Controlebezoek - Periodiek [Hfst 6.5]

Verslagnummer:
32/12082026/62275/73720/1

Inspectie adres: Lindestraat 92C, 9290 Berlare
(België)

Datum van de keuring: 12/08/2026

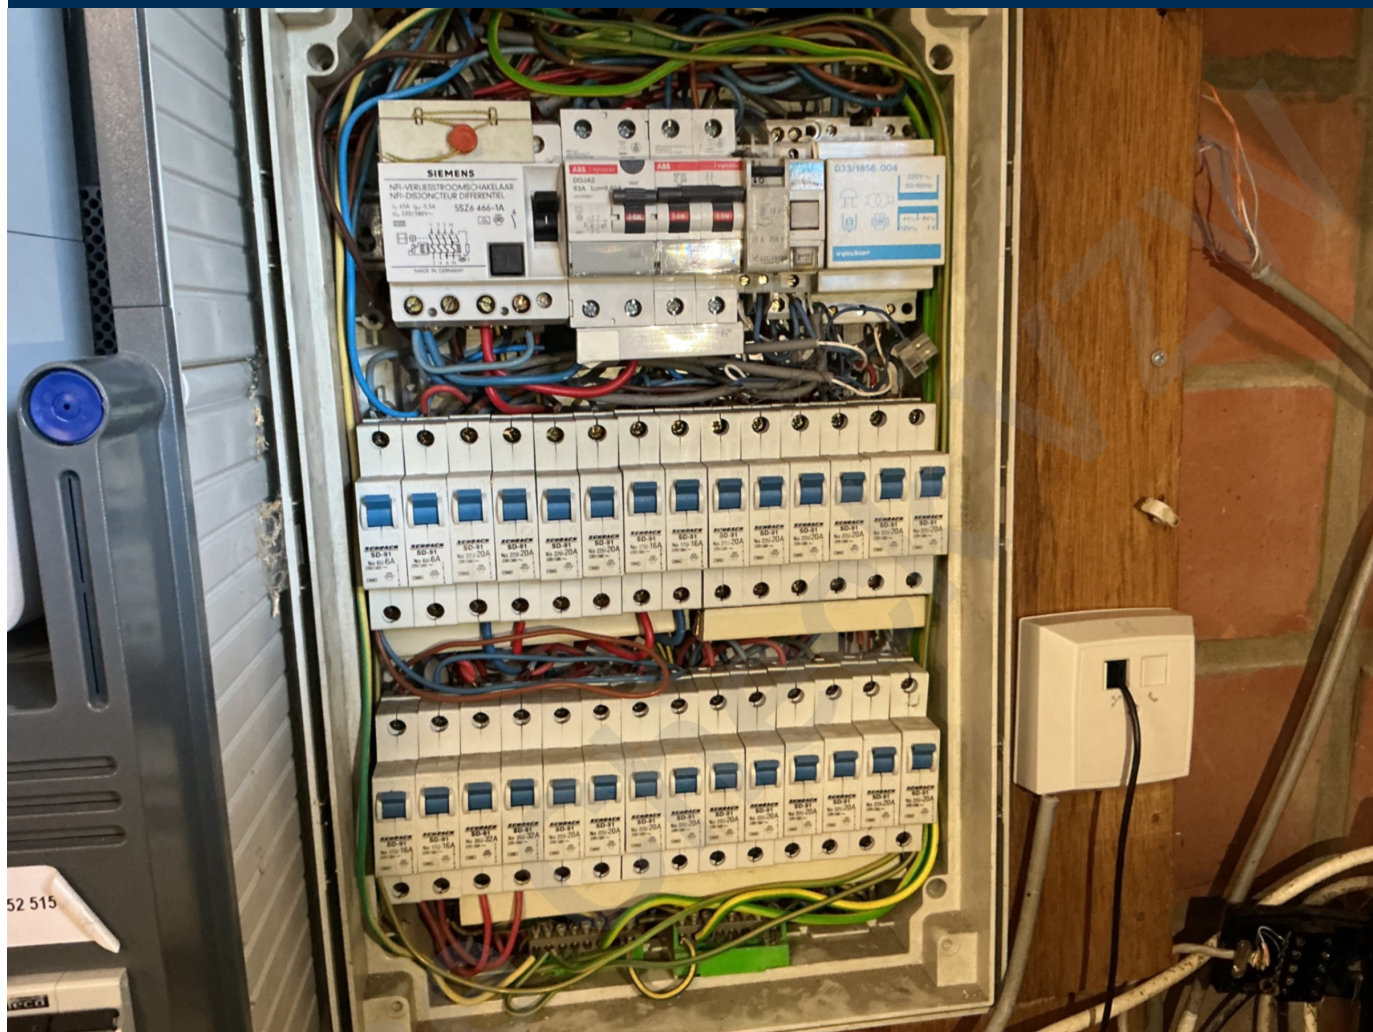
- Het ééndraadsschema en/of het situatieplan werden niet opgesteld met de correcte symbolen en notities. - Afd 2.13.; Afd 3.1.2
- Er ontbreken afdekplaatjes in het elektrisch bord. - Afd 5.2.6; oAfd 4.2.2.3
